MAT: RESPUESTA A CONSULTA DE PERTINENCIA DE EMPRESA ELECTRICA DE LA FRONTERA S.A., REFERIDA AL PROYECTO “ACTUALIZACIÓN LÍNEA BASE DE RUIDO ASOCIADO A PROYECTO LARQUI”.

RESOLUCIÓN EXENTA

CHILLÁN

Figura N° 1. Receptores originales y nuevos considerados en el proyecto

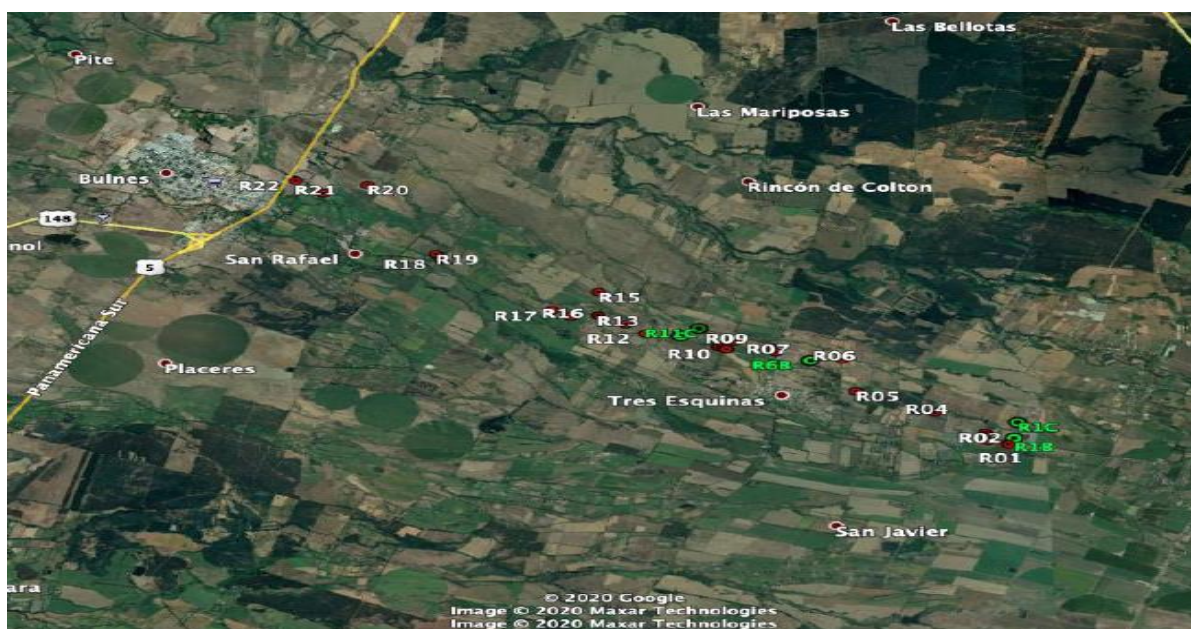
terreno, sumándose **(5) cinco puntos receptores nuevos**, identificándose como **R01B, R01C, R06B, R11B y R11C**. Por tanto, se considera un total de 27 receptores. Se tomó el ruido basal de estos 5 nuevos receptores, cuyo detalle se presenta en la Tabla N° 3 “Campaña de Mediciones de ruido de fondo ambiente diurno, Receptores R01B a R11C” de la Consulta de Pertinencia.

En cuanto a los resultados, una vez tomadas las medidas en terreno, se efectuó la modelación. El modelo de proyección de niveles sonoros incluyó las características propias del entorno del Proyecto relacionadas con la propagación sonora, como topografía del lugar, zonas de arboledas y edificaciones presentes en el entorno de emplazamiento del Proyecto. Los resultados obtenidos permiten presentar nuevos antecedentes sobre el nivel de ruido en la etapa de construcción del proyecto, que se detallan en la Tabla N°4 “Evaluación etapa de construcción. Parte 1: R01 a R11.” De la consulta de pertinencia”. En dicha tabla se identifica que, de los 27 receptores en total (considerando los 5 nuevos receptores) se supera el límite permisible diurno, dBA durante la fase de construcción en 21 de los 27 receptores, según los parámetros establecidos en el D.S. 38/11 MMA.

El detalle se expresa en la Figura N° 1. Receptores originales y nuevos considerados en el proyecto, en el cual se remarcan en rojo los receptores originales y en verde los nuevos receptores. Más detalle se presenta en la carta de consulta de pertinencia y su Anexo 2. “Informe de ruido y kmz de barreras”.
